Portaria Inmetro/Dimel n.º 0195, de 06 de agosto de 2010.

Considerando o constante do Processo Inmetro n.º 52600.036954/2008 e da Portaria Inmetro/Dimel n.º 004, de 11 de janeiro de 2005 que aprova o modelo RF01, de medidor de velocidade de veículos automotores, marca TESC, resolve:

VISTA FRONTAL DO DISPOSITIVO INDICADOR

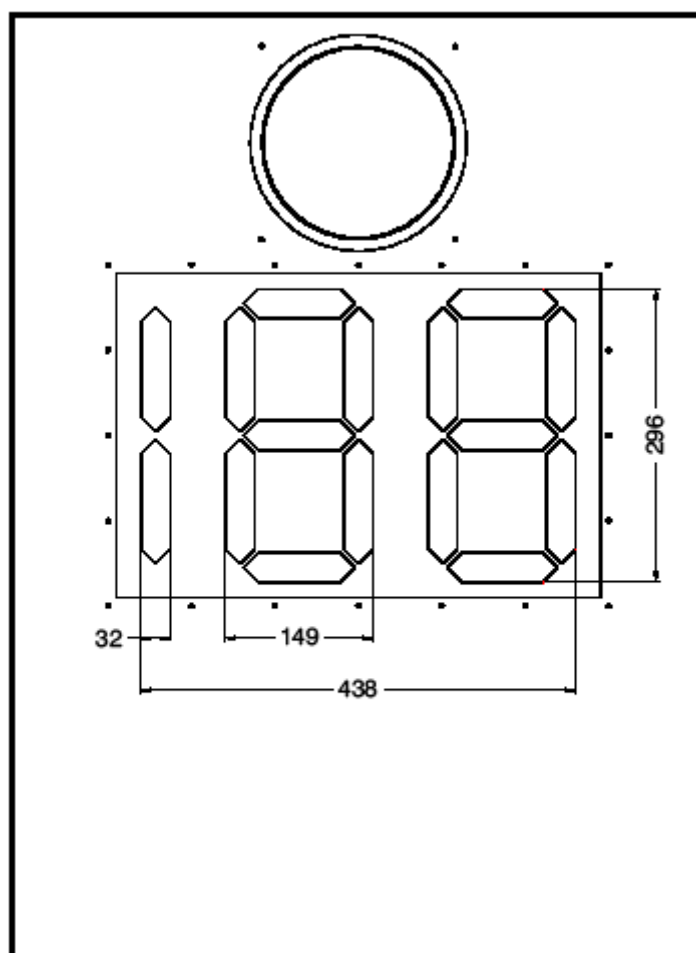
Art. 2º - Autorizar o uso, no modelo RF01, em caráter opcional, de dispositivo indicador constituído de 3 (três) dígitos, com faixa de indicação de 1 km/h a 199 km/h e divisão de 1 km/h.
